PREFEITURA MUNICIPAL DE SÃO PEDRO DO SUL

ATA DE JULGAMENTO AO PEDIDO DE IMPUGNAÇÃO PREGÃO PRESENCIAL N° 014/2022

Conforme pedido de impugnação imposto pela empresa Enclin, seguem as considerações técnicas.

Figura 1: Exemplo de proteção ao inversor, instalado no CTISM (UFSM).

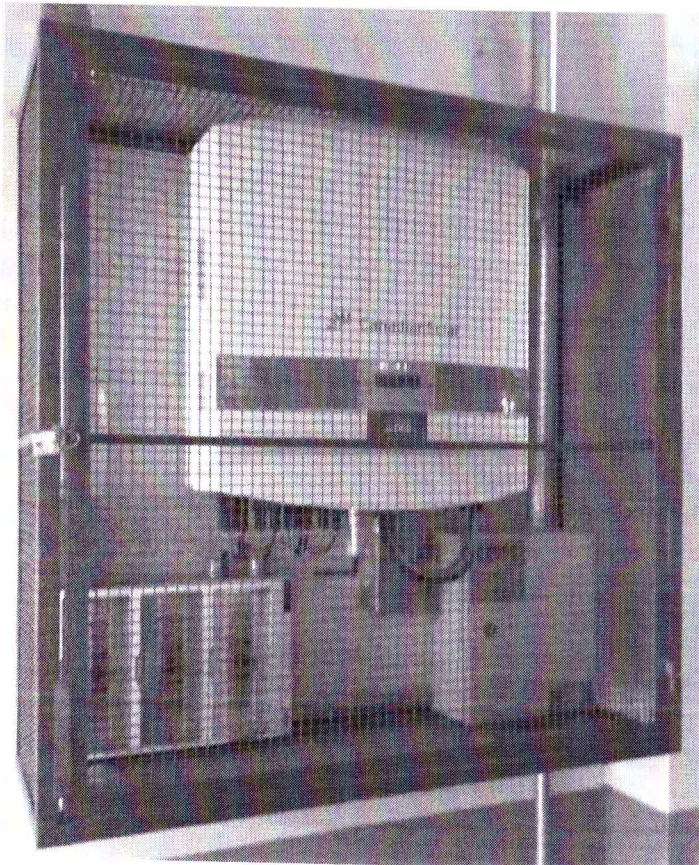
7 – O local para colocar os inversores não será em área restrita, podendo ser acessado por qualquer pessoa de qualquer faixa etária.

Os inversores, preferencialmente, devem ficar localizados próximos dos módulos fotovoltaicos, afim de assegurar maior economicidade na utilização de cabos específicos na interligação dos módulos e do inversor.

Quanto ao acesso, poderá a Prefeitura construir barreira por grade, conforme ilustra a foto abaixo, em solução técnica adotada no Colégio Técnico de Santa Maria (CTISM), localizado na UFSM.

Este tipo de grade poderá ser exigido da empresa executante, ou ser adquirido posteriormente pela Prefeitura.

No entanto, considerando que a grade de proteção para inversor não foi contemplada no projeto básico objeto desse certame e visto que se trata de serviços de serralheria, que destoam da atividade fim das empresas de energia solar, entendemos que não deve contemplar o objeto dessa licitação, cabendo à Secretaria de Educação providenciar a confecção das grades posteriormente a conclusão do projeto, conforme se fizer necessários.

Figura 1: Exemplo de proteção ao inversor, instalado no CTISM (UFSM).

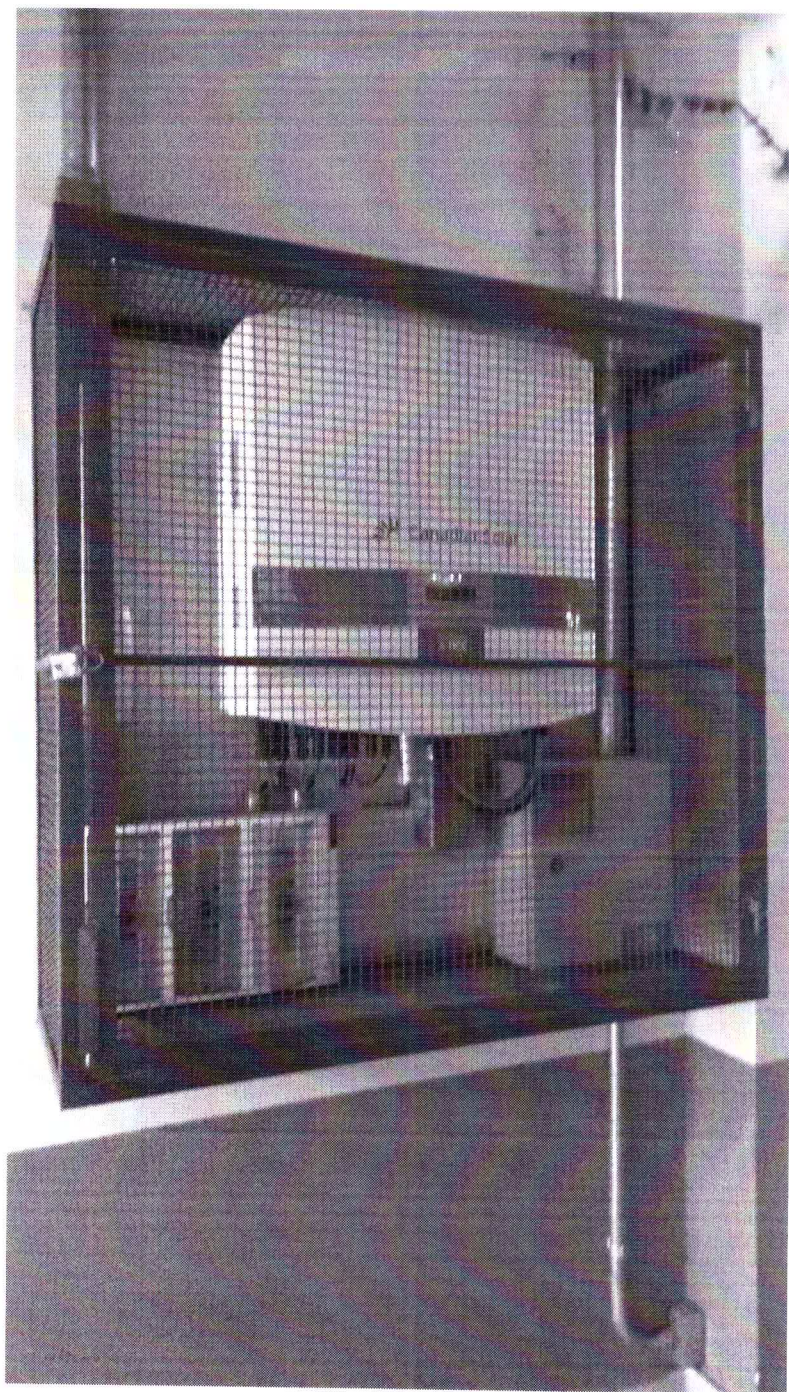
7 – O local para colocar os inversores não será em área restrita, podendo ser acessado por qualquer pessoa de qualquer faixa etária.

Os inversores preferencialmente devem ficar localizados próximos dos módulos fotovoltaicos, assim de assegurar maior economicidade na utilização de cabos específicos na interligação dos módulos e do inversor.

Quanto ao acesso, poderá a prefeitura construir barreira por grade, conforme ilustra a foto abaixo, em solução técnica adotada no Colégio Técnico de Santa Maria (CTISM), localizado na UFSM.

Este tipo de grade poderá ser exigido da empresa executante, ou ser adquirido posteriormente pela prefeitura. Caso o mesmo seja exigido neste mesmo edital, torna-se importante permitir a subcontratação de serviços, visto que serviços de serralheria destoam da atividade fim das empresas de energia solar.
